## 改善箇所説明図

### 基準不適合発生箇所

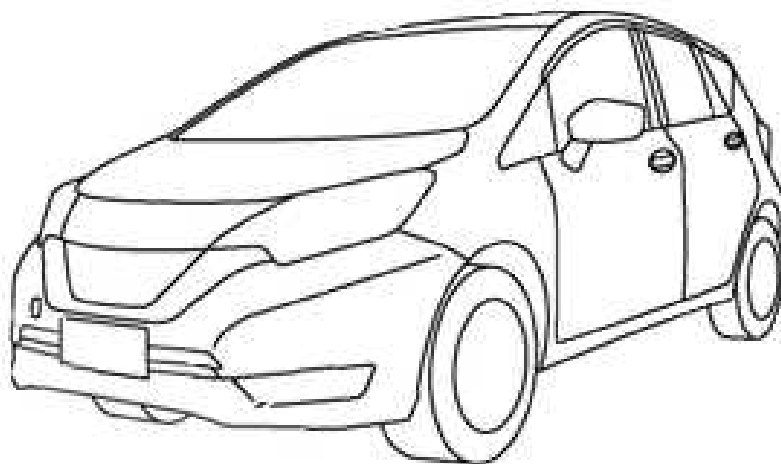
車両製作工場の完成検査において、完成検査工程における合否判定が不明確な可能性があるため、道路運送車両の保安基準に関する検査が適切に行われていなかった。

全車両、指定整備工場において点検および自動車検査員による確認を行う。道路運送車両の保安基準に関する不具合が認められた場合は是正する。

識別：銀色のシールをモデルナンバープレートの右横に貼り付ける。
